Målnummer M-3145-22

Komplettering gällande ansökan om tillstånd enligt 11 kap. miljöbalken för utförande av arbeten inom fastigheten Sannorna 6:1 samt vattenområde, Lidköpings kommun.

Figur 1. Område A-C.

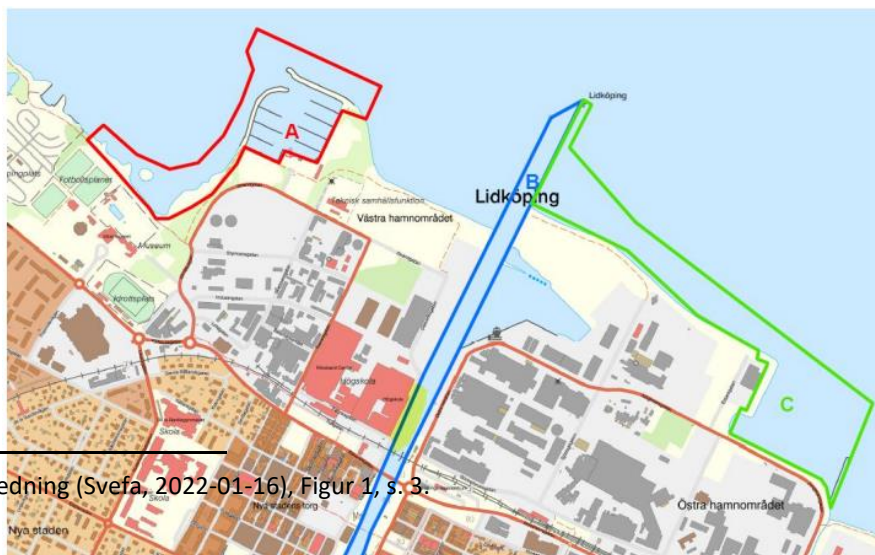
3.2 *Yrkandet såsom det framställts i ansökan avser vattenverksamhet inom fastigheten Sannorna 6:1 samt vattenområde i Lidköpings kommun. Angivelsen "vattenområde i Lidköpings kommun" är inte tillräckligt precis. Precisering bör ske, möjligen med utgångspunkt i slutsatserna i ingiven äganderättsutredning.*

3.3 *Vidare bör – mot bakgrund av att äganderättsfrågan inte utretts närmare av Lantmäteriet – rådighetsfrågan utvecklas närmare. I sammanhanget bör även noteras att område A synes sträcka sig mer än 300 m från strandlinjen samt anges huruvida fastigheten Sannorna 5 berörs av arbetena vid västra pirarmen.*

Med "vattenområde i Lidköpings kommun" avser Sökanden vattenområdena B och C, enligt Rådighetsutredning i bilaga B:2 till ansökan⁵, se

3.5 Figur 1 ("Rådighetsutredningen"). Enligt denna utredning omfattas vattenområde B av Lidköpings kommuns äganderätt, bl.a. eftersom området överensstämmer med stadsplanens vattenområde och vattenområde C anses ingå i fastigheten Sannorna 6:1.

Figur 3. Modellerad medelandel av ett spårämne (koncentration = 1) släppt i hamnbassängen och dess spridning i Kinnevik under simuleringsperioden (tre dagar). Framtagen av Tyréns (2017).

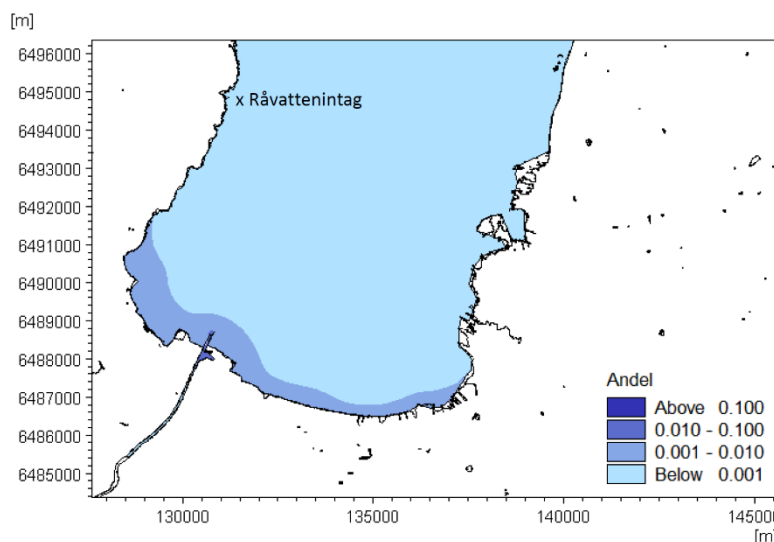
- 4.21 *Beräkning av koncentrationsökning i Kinnevikens utifrån belastningsberäkningar (bilaga 6) bör kompletteras med en beräkning av förväntad koncentrationsökning vid råvattenintaget i Kinnevikens. Strömförhållanden i Kinnevikens behöver beskrivas utifrån risken för påverkan på vattenområdet runt råvattenintaget.*

vattnet vid ytan hela tiden blandas om och inte fördelar sig i separata vattenmassor. I samband med Tyréns undersökning genomfördes också spridningsmodellering för E.coli bakterier och kväve från hamnbassängen till råvattenintaget. E.coli anses inte vara jämförbar med den aktuella situationen för spridning av ämnen/partiklar från muddrat sediment, eftersom bakterier bryts ner i vattnet och dör efter en viss tid. Kväve kan däremot användas för att bedöma det generella spridningsförhållandet av ämnen/partiklar i vattnet och samma spridningsmönster antas för det muddrade sediment i det här projektet. Modelleringen visar att spridningen av kväve från hamnbassängen är begränsad och att förhöjda halter (dvs över Vänerns bakgrundshalt) förekommer framför allt i anslutning till hamnbassängen och längs den södra strandkanten i Kinnevik²⁰, se Figur 3. Inga halter över bakgrundhalten kunde påvisas vid råvattenintaget 6 km bort, vilket medför en försumbar koncentrationsförändring vid råvattenintaget.

- 4.26 Utifrån Tyréns modelleringsstudie kan det antas att spridningen av partiklar vid muddringsarbeten följer samma spridningsmönster, och därmed också en försumbar koncentrationsökning vid råvattenintaget av föroreningar från de muddrade sedimenten. Detta stöds också av det faktum att Tyréns genomförde sin modellering för kväve, vilket är av relevans även för det här projektet, se Figur 4. Sediment följer samma spridningsmönster, men uppvisar däremot andra egenskaper än kväve. Sediment utgörs av olika stora partiklar som är i suspenderade i vattenkolumnen och som på grund av sin massa kommer att sedimentera efter ett visst avstånd. Därmed är det sannolikt att sediment från muddringsområdet inte ens kommer att nå råvattenintaget eftersom det kommer att återsedimentera innan. Från riskbedömningen av sediment framgår

Figur 5. Visar befintlig hamn och Nya hamnplan (grå markering). Röd markering anger det område som behöver byggas om utifall att även Nya hamnplan höjdsätts till +47,25.

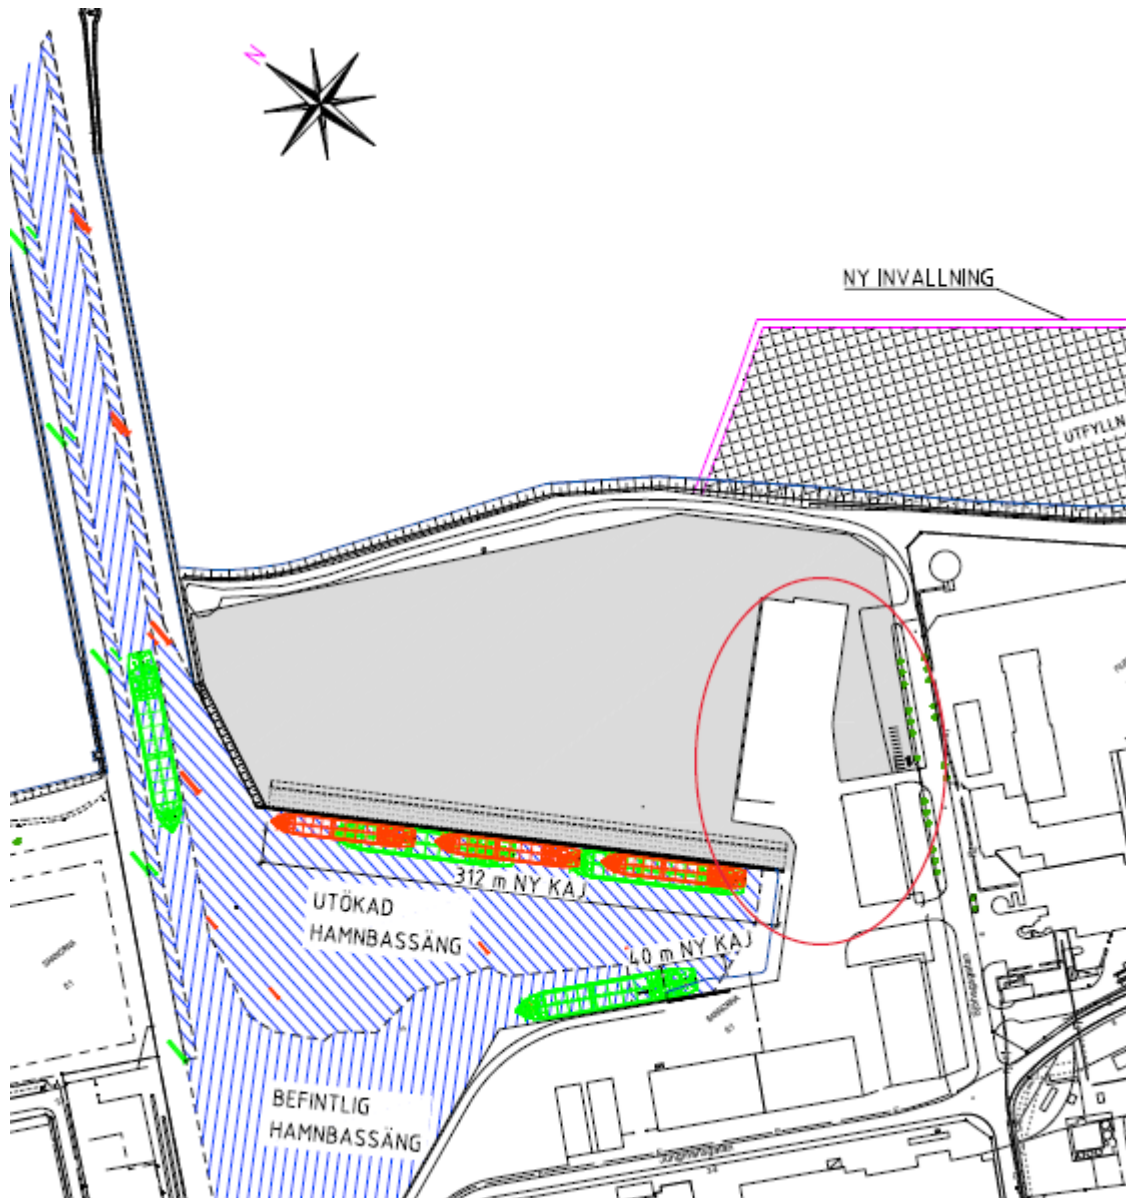
- 4.29 Val av höjdsättning av kajkanter till nivån +46,8 behöver beskrivas i relation till dels höjdsättningen + 47,25 som anges för utfyllnadsområdena, dels till planeringsnivån för den pågående detaljplanen, dels hamnverksamheten.

- 4.31 Kajkant byggs på nivån +46,8 för att ta hänsyn till större framtida fartyg utan att påverka räckvidden för befintliga kranar och fartygen i Lidköpings hamn, samt till framtida höjda vattennivåer. Nivån är satt så att lastning och lossning skall fungera praktiskt.

- 4.32 Befintliga kajer ligger på nivå +46,2, befintlig markyta som redan är asfalterad ligger på ca +45,8–46,2 och höjden på befintlig strandskoning mot Vänern varierar mellan +47,4 och +46,4. Den högsta beräknade vattennivån för Vänern ligger på +47,25, och i översiktsplanen har Lidköpings kommun angett denna nivå som skyddsnivå i samband med planering av detaljplanen. Vänerns framtida 200-års nivå ligger på +46,66 – sannolikheten för att kajkant och terminalytor på +46,8 kommer översvämmas är således mindre än 1 gång på 200 år.

- 4.35 Att anlägga de nya kajerna på +47,25 innebär att kajerna hamnar ca 1,0–1,4 m över angränsande befintliga ytor samt i förhållande till befintliga kajer. Området ovan den röda linjen (se Figur 5) behöver i så fall byggas om för att utjämna nivåkillnaden mellan befintliga kajer och ytor på +45,8–46,2 och nya kajer och ytor på +47,25.

- 4.36 Ytterligare en anledning till vald nivå (+46,8) är för att beakta den befintliga hamnkranens räckvidd, som med en högre kaj får en kortare räckvidd. En högre kaj kan även innebära att små fartyg med lägre fribord får problem med tex. förtöjningen, då fendrar och pollare hamnar för högt upp.
